日本原子力研究開発機構大洗研究所（南地区）の
核燃料物質使用施設等保安規定
変更認可申請の概要及び補正の方針について

令和5年12月13日

国立研究開発法人日本原子力研究開発機構
大洗研究所 燃料材料開発部

本申請の概要

第3条（定義）の見直し

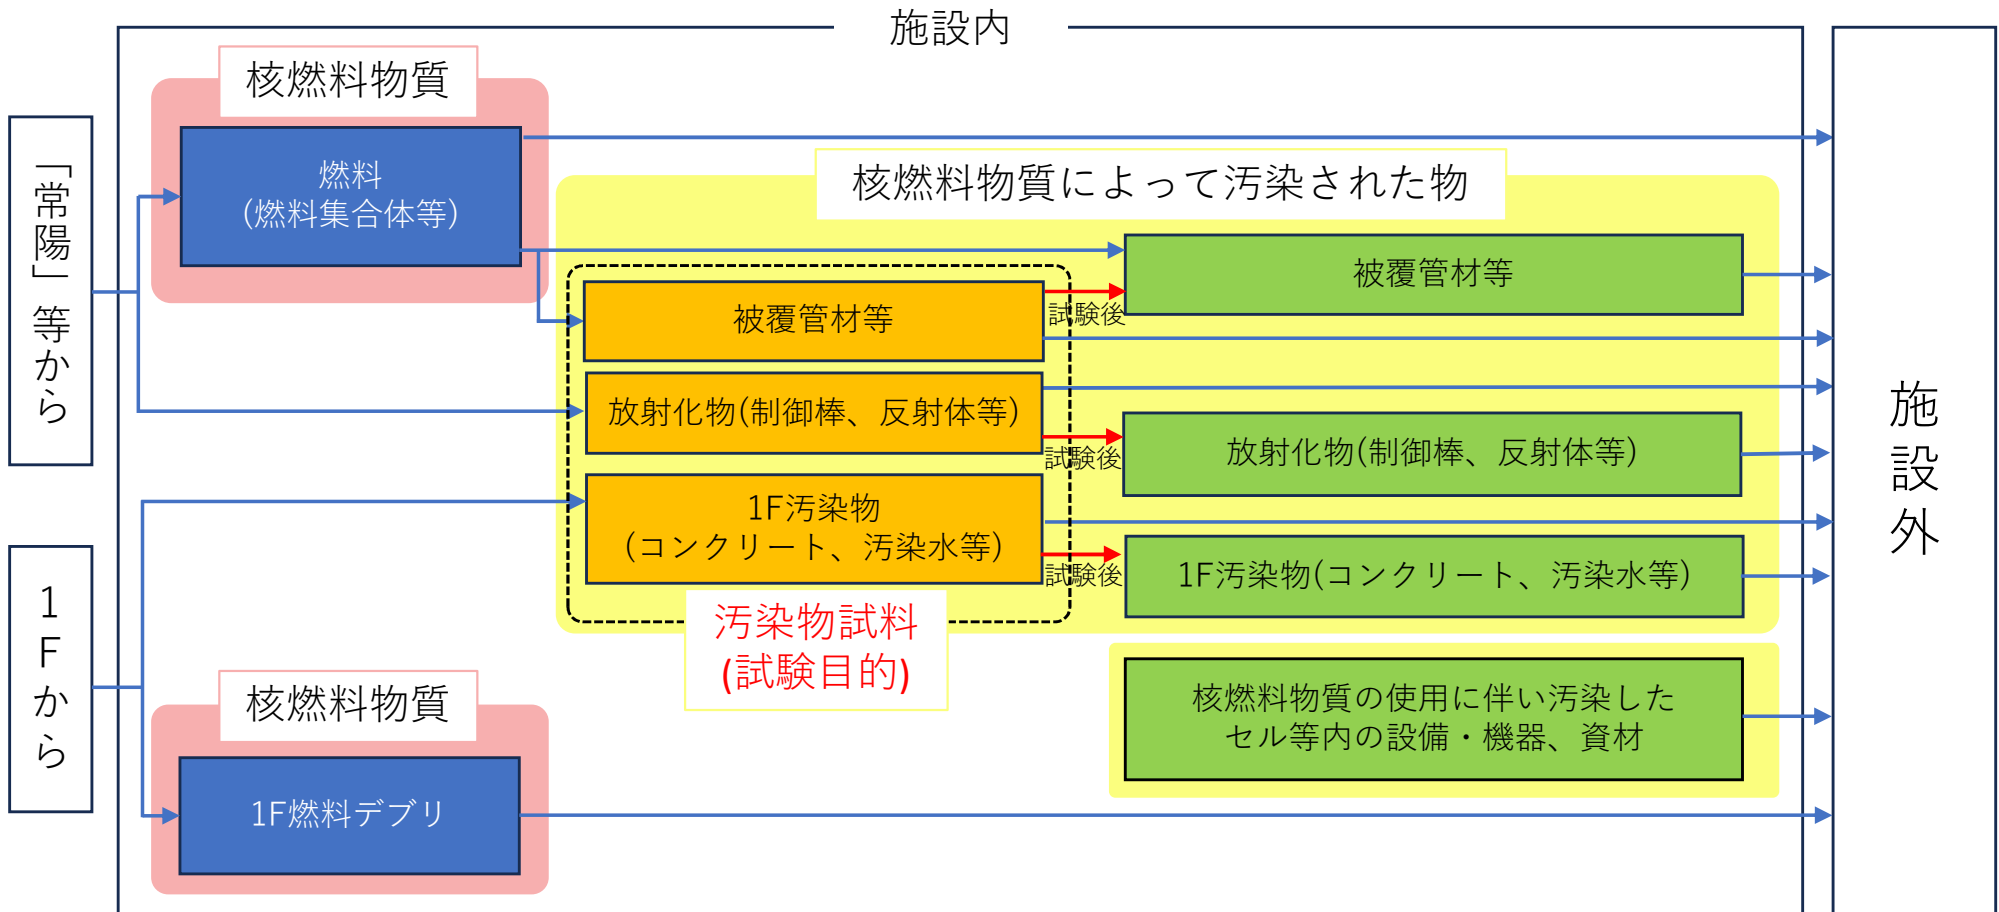
試験目的で取り扱う核燃料物質によって汚染された物として、「汚染物試料」を用語の定義に追加

本文中に記載されていた「1F燃料デブリ」について、用語の定義に追加

「燃料デブリ」について、用語の定義に追加

（27）「燃料デブリ」とは、原子炉内で溶融した燃料成分が構造材を巻き込みながら固化した物をいう。燃料デブリには燃料成分が含まれるため、核燃料物質として取扱う。

（28）「1F燃料デブリ」とは、福島第一原子力発電所内で採取した燃料デブリをいう。

（29）「汚染物試料」とは、核燃料物質によって汚染された物のうち、試験に供する物（福島第一原子力発電所内で採取した核燃料物質によって汚染された物（コンクリート、金属材料、有機材料、汚染水（地下水や雨水などが福島第一原子力発電所建屋内の放射性物質に触れることや、燃料デブリを冷却した後の水が福島第一原子力発電所建屋内に滞留することにより発生する水））及びその他核燃料物質によって汚染された物を含む。）をいう。
